TA/ZP-41/2015

dot.: postępowania o udzielenie zamówienia publicznego w trybie przetargu nieograniczonego na dostawę systemu projekcji stereoskopowej

WYJAŚNIENIA

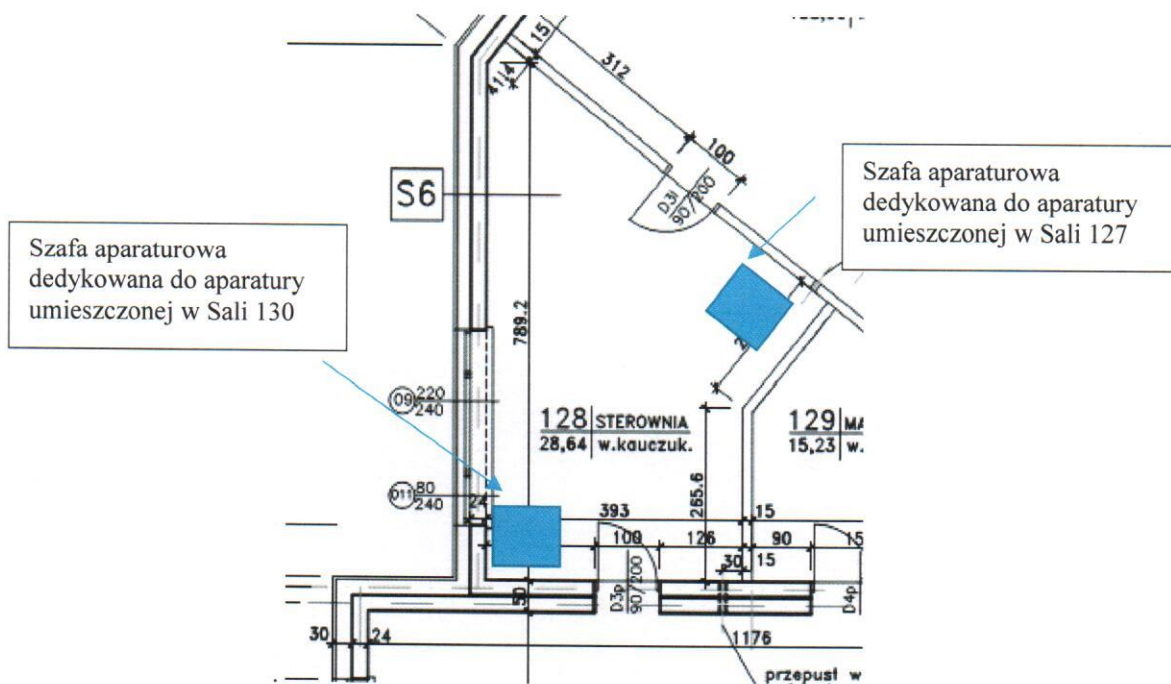
Czy zamawiający uzupełni i udostępni schematy blokowe instalacji wizyjnej projekcji stereoskopowej pasywnej i aktywnej dla obu sal?

Oprócz tabel i schematycznych rzutów zawartych w SIWZ nie ma żadnych dokumentów wskazujących aranżację pomieszczenia projekcyjnego 128 ani też lokalizacji szaf aparaturowych.

Odpowiedź: Zamawiający zawarł niezbędne informacje w "Szczegółowym opisie przedmiotu zamówienia" – Załącznik nr 1 do SIWZ. Szafy aparaturowe mają być zainstalowane w pomieszczeniu 128.
